Sólvallagata 14

Byggingarleyfisumsókn

Lagt fram erindi frá afgreiðslufundi byggingarfulltrúa frá 22. ágúst 2023 þar sem sótt er um leyfi til þess að breyta innra skipulagi, byggja lyftuhús norðan aðalinngangs, byggja yfir svalir ofan á inngangi, gera nýjan inngang og tröppur á norðurhlið 1. hæðar að eldhúsi íbúðarhúss, mhl.01, byggja ofan á bílskúr, mhl.02, með aðgengi um utanáliggjandi stiga meðfram vesturhlið, jafnframt því að byggja vaktskýli, mhl.03, fyrir öryggisgæslu í suðvestur horni lóðar og reisa öryggisgirðingu inni á lóð og meðfram lóðarmörkum aðliggjandi lóða einbýlishúss á lóð nr. 14 við Sólvallagötu.

Snið sbr. umsókn

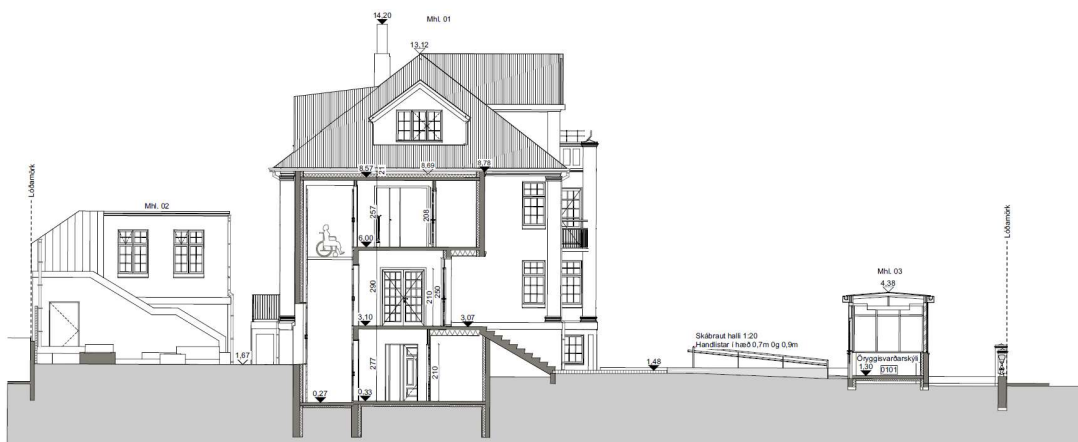
Sótt er um að hækka bílskúr sem staðsettur er á baklóð, í lóðarmörkum að Sólvallagötu 12 og Hávallagötu 21, og byggja þar aðstöðu fyrir starfsmenn sendiherra. Í þakinu er brot, en sá hluti þaks sem snýr í norður, að baklóð Hávallagötu 21, hallar niður að lóðarmörkum, til að draga úr skuggavarpri og sjónrænum áhrifum viðbyggingarinnar.

Fyrirhuguð viðbygging/hækkun bílskúrs á baklóð hefur ekki áhrif á götummynd hverfisins og skipulagsfulltrúi gerir ekki athugasemd við að bílskúr sé breytt en gæta þarf hagsmuna nágretta og meta vel grenndaráhrif umfangsins. Eins og fram kom í umsögn skipulagsfulltrúa (dags. 24. nóvember 2022) um fyrra fyrirspurnarerindi þurfa skuggavarpsmyndir að fylgja byggingarleyfisumsókn. Sýna þarf aðstæður fyrir og eftir breytingar við jafndægur, sumarsólstöður og 1. maí áður en skipulagsfulltrúi getur tekið endanlega afstöðu til umfangsins.

Breytingar á umfangi bílskúrs hafa ekki áhrif á götummynd en skuggavarpsmyndir (fyrir og eftir) sem sýna grenndaráhrif þurfa að fylgja byggingarleyfisumsókn áður en skipulagsfulltrúi getur tekið endanlega afstöðu til umfangsins sem sótt er um.
